新竹縣政府工程查核代表照片表

工程名稱：111 年度峨眉鄉各村農路改善工程

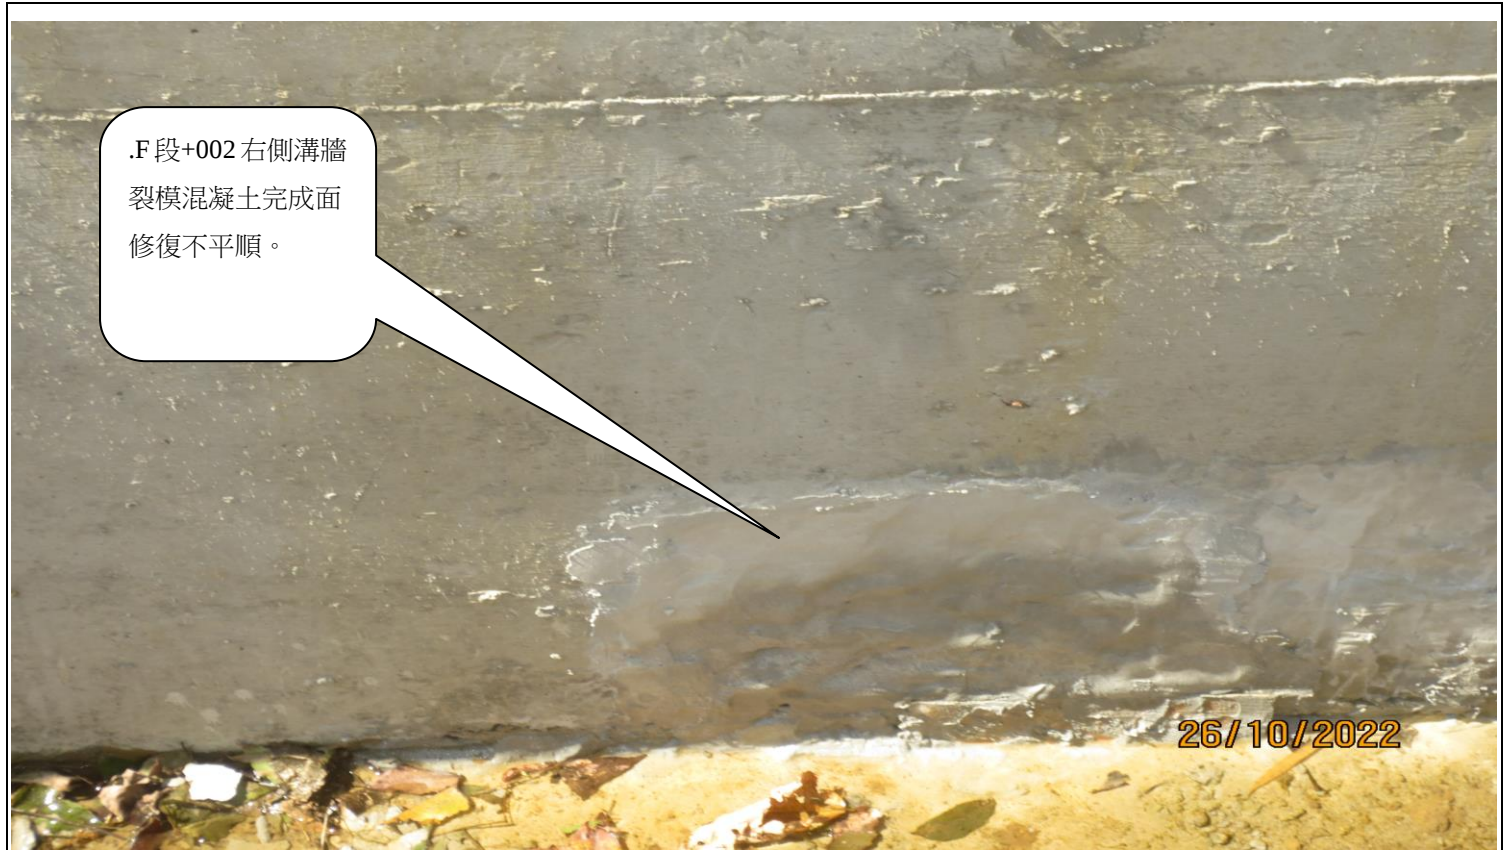
F 段+052 左側
溝牆有塑性收
縮裂縫情形。

F 段+052 左側溝牆有塑性收縮裂縫情形。
